これまでの委員からの質問への回答 (第9回分科会時の質問)

2023年2月22日

第9回分科会時の質問

格納容器圧力の推移（原子炉格納容器の除熱機能喪失）

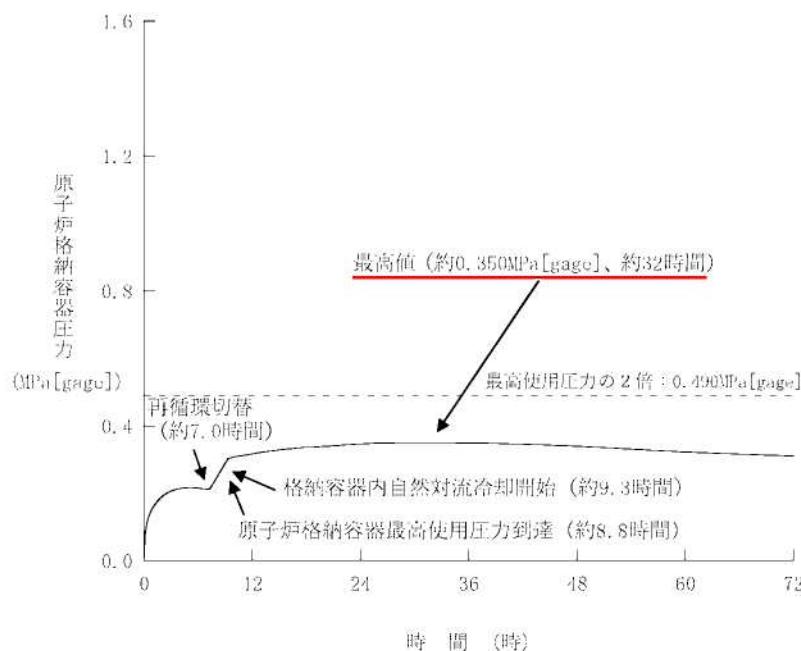
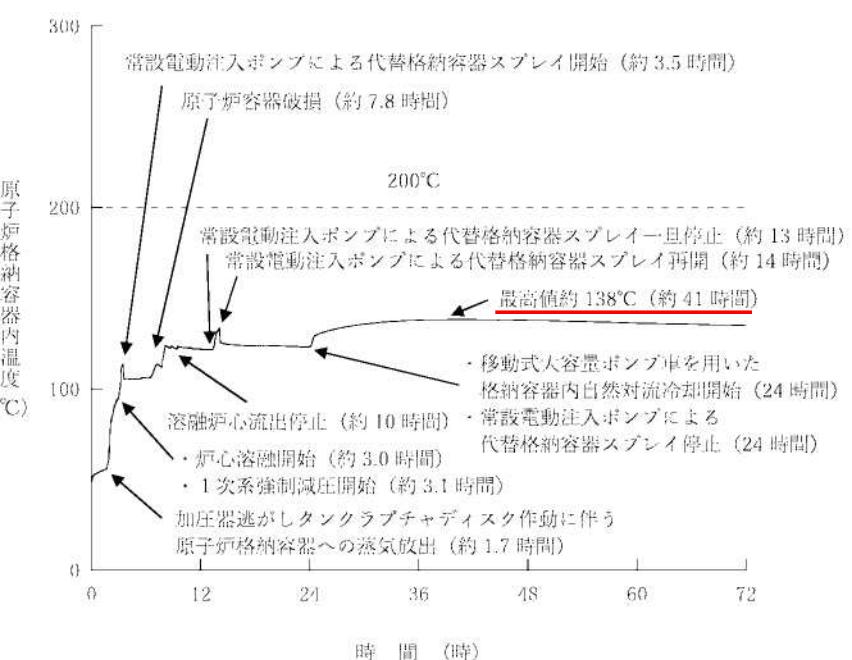
重大事故条件のバックグラウンド（温度、圧力の設定余裕や7日間の根拠など）や想定している事故シーケンスについて説明すること。

電気・計装品の絶縁低下の劣化状況評価に用いる重大事故等時の使用条件（温度、圧力、集積線量）は、前段規制である設置許可（重大事故等対策の有効性評価）及び工事計画認可における条件を基に設定している。

温度及び圧力については、重大事故等時における原子炉格納容器の温度及び圧力がそれぞれ最高となる値（約138°C、約0.350MPa[gage]）を設定している。

集積線量については、最も厳しい評価となる「格納容器過圧破損」についての評価結果である300kGyを上回る線量として、500kGyを設定している。

期間については、有効性評価における評価期間（7日間）を設定している。なお、有効性評価において、事故は3日程度までに収束（安定）しており、長期健全性試験条件についても実際の条件より厳しく設定している。

電気・計装品の絶縁低下の評価に用いる重大事故等時の使用条件（周囲温度・圧力）のベースとなっている、重大事故等対策の有効性評価での重要事故シーケンス及び事象進展は以下のとおりである。

事故シーケンスグループ	重要事故シーケンス	CV最高温度	CV最高圧力
原子炉格納容器の除熱機能喪失	中破断LOCA+CVスプレイ注入失敗	約134°C	約0.350MPa[gage]
格納容器過温破損	全交流動力電源喪失+補助給水失敗	約138°C	約0.345MPa[gage]

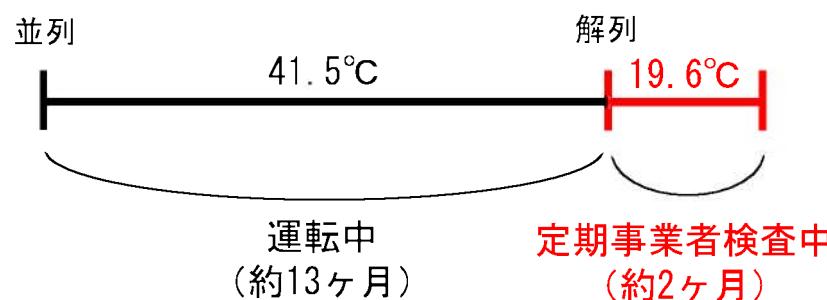
A C A ガイドに基づく評価に用いた数値（環境条件、稼働率）について、どの程度の保守性を持たせているのか、保守性（裕度）を見込まなかった場合の評価結果を示すこと。

実布設環境温度については、定期事業者検査中の停止期間を考慮せず、運転中温度のみ（稼働率100%）を採用し評価している。

実際には、定期事業者検査に伴う停止期間があり、運転中温度に比べて温度が低くなることから、評価期間は延びる。停止期間については、各定期事業者検査の期間が一定ではないため、大型工事がない場合の過去の実績から約2ヶ月と仮定して簡易評価を実施した。

- ・運転期間の温度を用いて評価すると、55年となる。

- ・運転期間に停止期間を含めた温度を求め、その温度を用いて評価すると、62年となる。

$$\begin{aligned} \text{温度} &: 38.6^{\circ}\text{C} \\ &\Rightarrow ((41.5^{\circ}\text{C} \times 13\text{ヶ月}) + (19.6^{\circ}\text{C} \times 2\text{ヶ月})) \div 15\text{ヶ月} \\ \text{線量} &: 0.31\text{Gy/h} \\ &\Rightarrow \text{停止期間の取得データがないため、一律とする} \end{aligned}$$

図1 へき開破壊の概念図

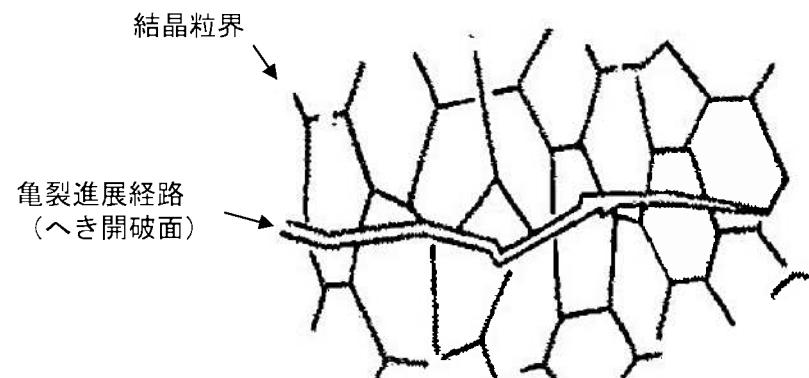
原子炉容器サポート（炭素鋼）の脆化について、脆性遷移温度を含めて再度説明すること。

- 金属材料の延性は、原子の転位運動によるものであり、中性子照射を受けることで欠陥が発生し、この欠陥が原子の転位運動を阻害することによって延性が低下、硬化し、降伏応力が大きくなる。これによって、中性子照射を受けていない場合と比較して、より高い温度で脆性的な破壊挙動を示すことになる（延性脆性遷移温度の上昇）。
- 原子炉容器サポートの材料である炭素鋼（溶接構造用圧延鋼材）は、結晶構造が体心立方構造であり、低温域で降伏応力が高い傾向にある。従って、延性脆性遷移温度以下では、降伏して延性破壊が生じる前に、へき開破壊が生じ、脆性的な破壊挙動を示す。

図 22 国内監視試験材における溶質原子クラスターの体積率と遷移温度上昇の相関
「電力中央研究所報告Q12007（一財）電力中央研究所」
より引用（公開データ）
(補足) ΔRT_{NDT} ：関連温度の移行量（実測値）

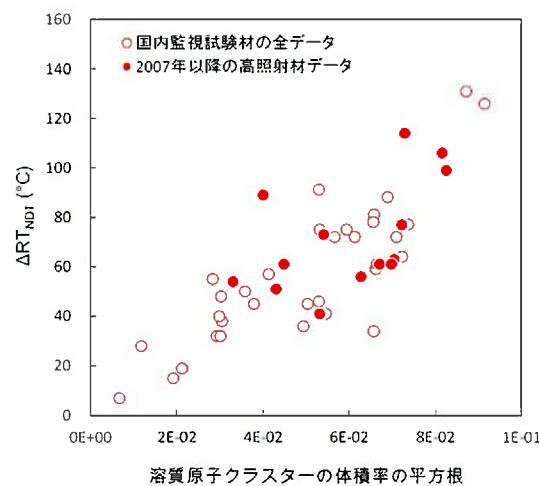
監視試験結果（関連温度と溶質原子クラスターの体積率の平方根）のばらつきの原因が全て分かっているようにみえる。実際は全ての原因が分かっているわけではないため、「ばらつきの原因是不明確であるため、それを考慮した評価をしている」旨に資料の内容を見直すこと。

関連温度の移行量（実測値）と溶質原子クラスターの体積率の平方根（実測値）に相関があるという知見が得られ、現行の脆化予測モデル（関連温度予測モデル）が開発された。関連温度予測モデルは、溶質原子クラスターおよびマトリックス損傷の形成モデルに基づいているが、係数は実測値へのフィッティングにより決定している。（現時点では、関連温度上昇に寄与する要因等で解明されていないものもある）。

なお、図22には川内1,2号炉の過去※のアトムプローブ測定結果も含まれている。

環境疲労評価の評価フロー

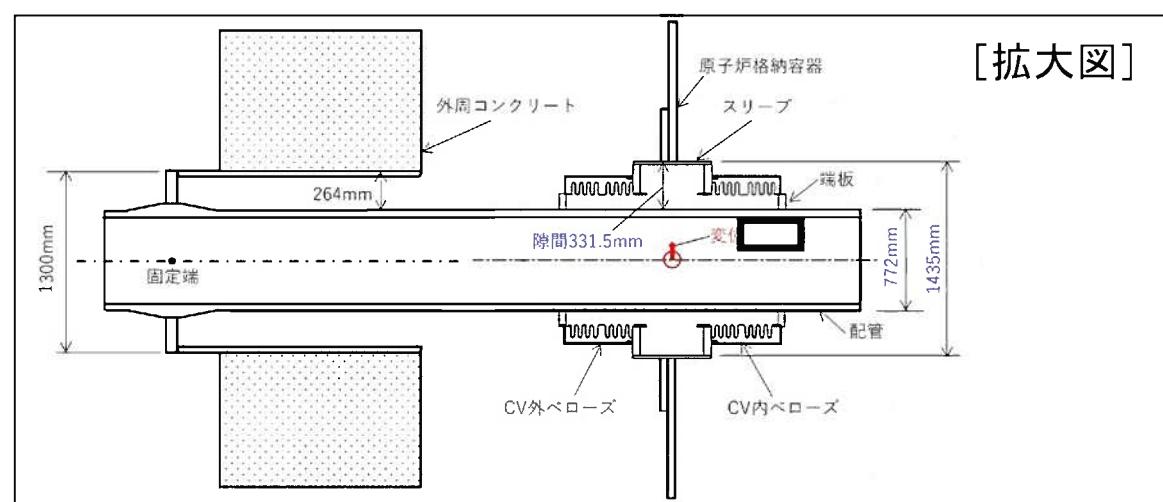
疲労累積係数の許容値について、環境疲労評価の観点を含めて説明すること。

- 環境疲労評価は、環境疲労評価手法に基づき、原子炉冷却水に接液する構造物（部位）を対象に実施するものである。
- 環境疲労評価手法は、構造物が原子炉冷却水に接液する場合の疲労寿命を評価するパラメータとして、環境補正係数： F_{e_n} を用いる。
- 環境疲労評価にあたっては、環境効果（環境補正係数： F_{e_n} ）を考慮した疲労累積係数（ U_{e_n} ）を算出し、許容値 1 を下回ることを確認する。

[拡大図]

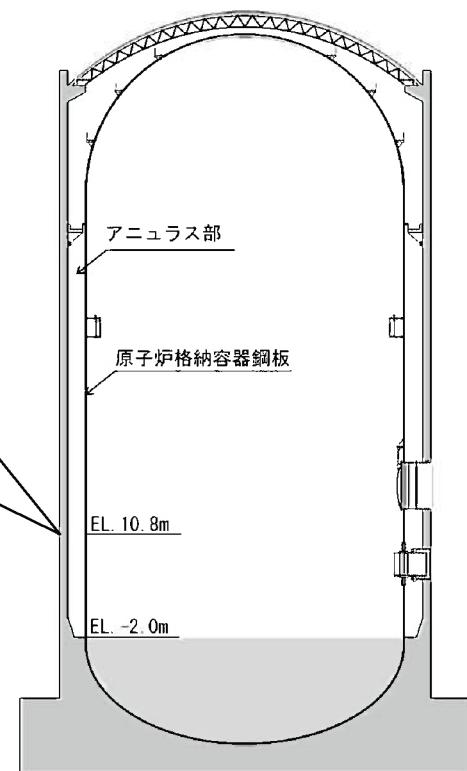
原子炉格納容器鋼板と貫通部の隙間については、過酷事故を踏まえた縦変位の数値の例を示し、再度問題ないことを説明すること。

原子炉格納容器貫通部のうち過酷事故を踏まえた縦変位の影響が大きいと考えられる最も高い箇所である主蒸気配管貫通部（伸縮式配管貫通部）を例に以下に示す。

以下のとおり、過酷事故を踏まえた縦変位 [] を考慮しても、隙間（331.5mm）を有する構造であり、貫通配管とスリーブが接触することはなく、原子炉格納容器鋼板へ影響がないと考えられる。

$$(1435 - 772) \div 2 = 331.5\text{mm}$$
